回答書

工事名：自然史・歴史博物館熱源改修工事

添付資料

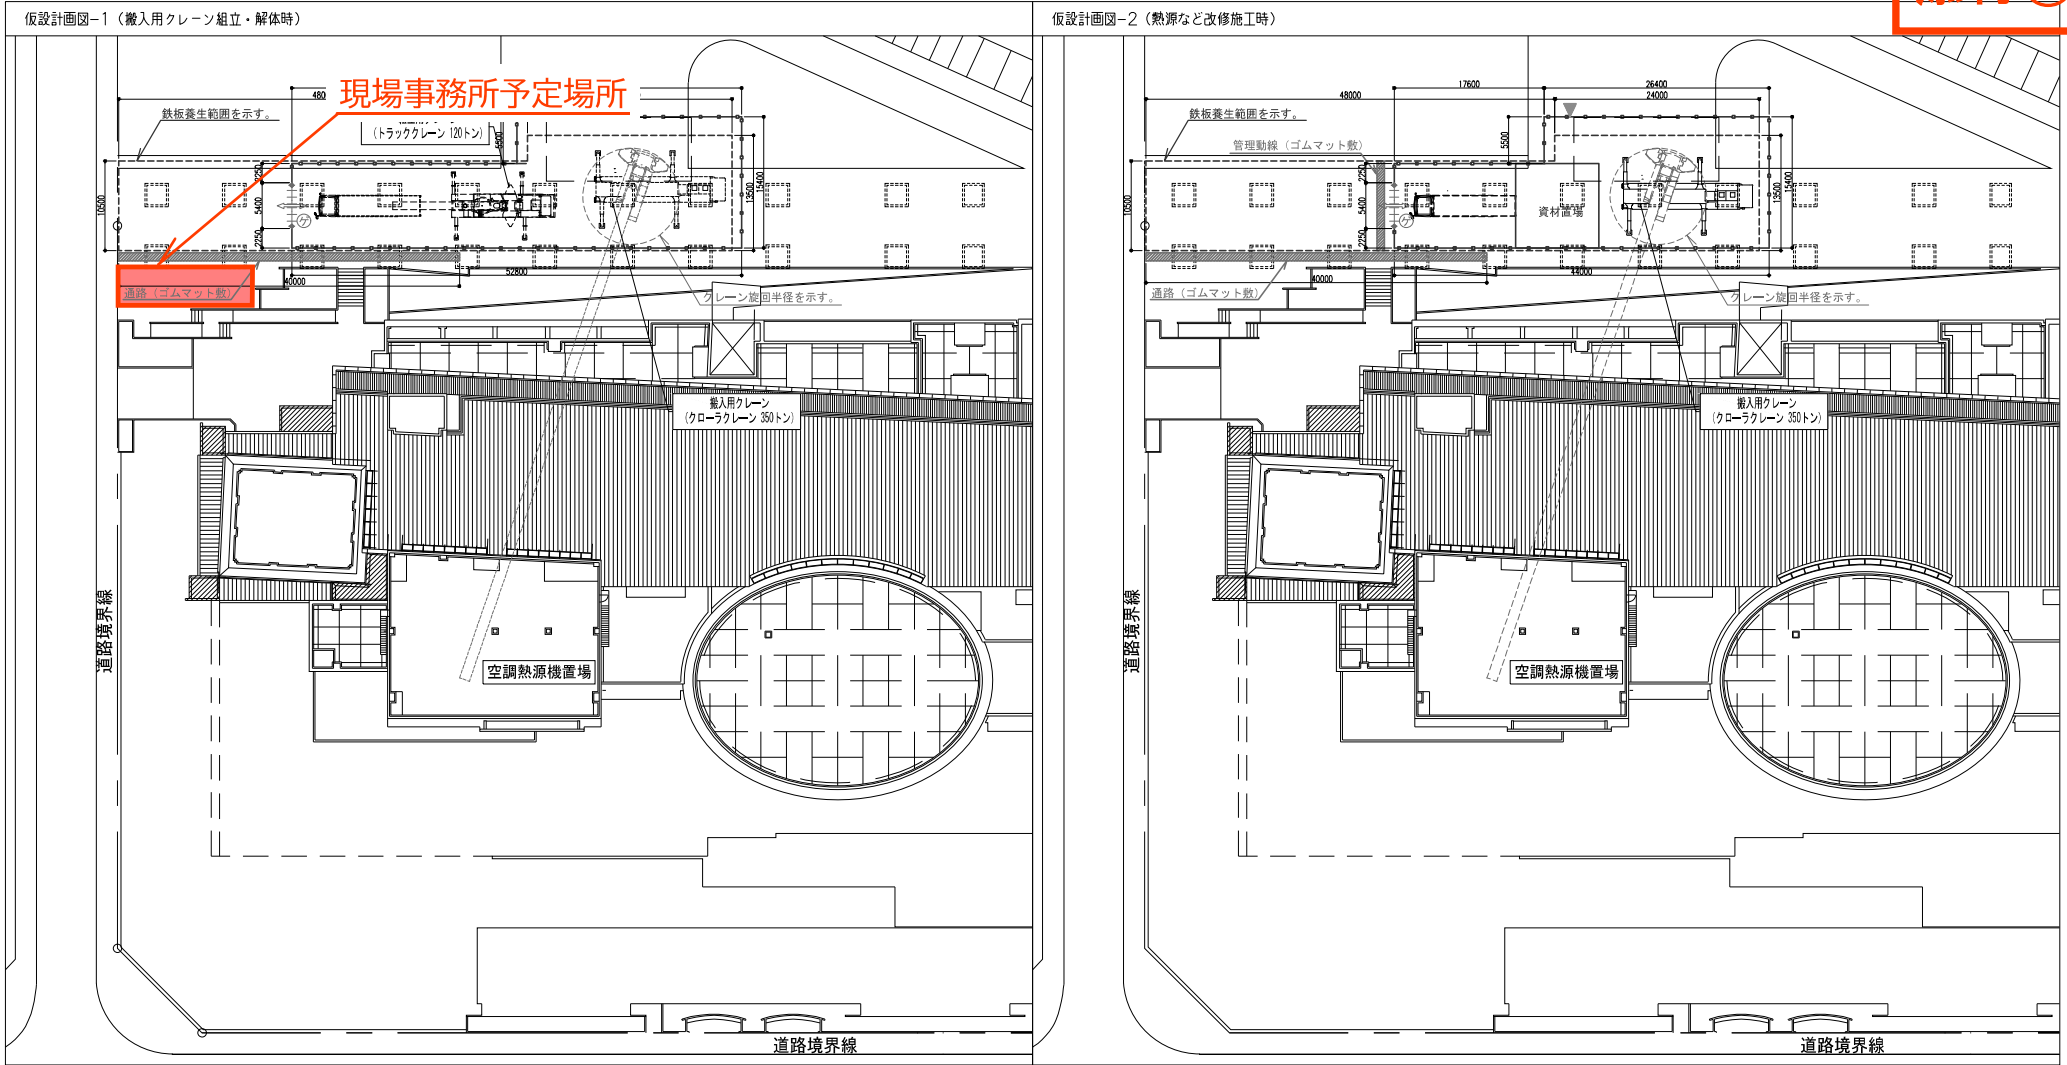
7	添付資料	ブライン液の回収を行うために、添付資料 H表記のように空調熱源機置場から、屋上面を通して地上のブライン回収用ローリー車までブライン搬送用ホースの敷設を考えております。ホースの敷設にあたり、屋上面での作業は可能でしょうか。 また、図面の位置にブライン回収用ローリー車の駐車は可能でしょうか。	左記の通りで問題ありません。 しかし、ローリー車の駐車位置は他業者も使用することがあるため、作業日については調整をおこなうようお願い致します。
8	なし	竣工時に、冷温水に注入する防錆剤等の費用については別途といたします。 弊社が行う場合は、追加工事といたします。よろしいでしょうか。	よろしいです。
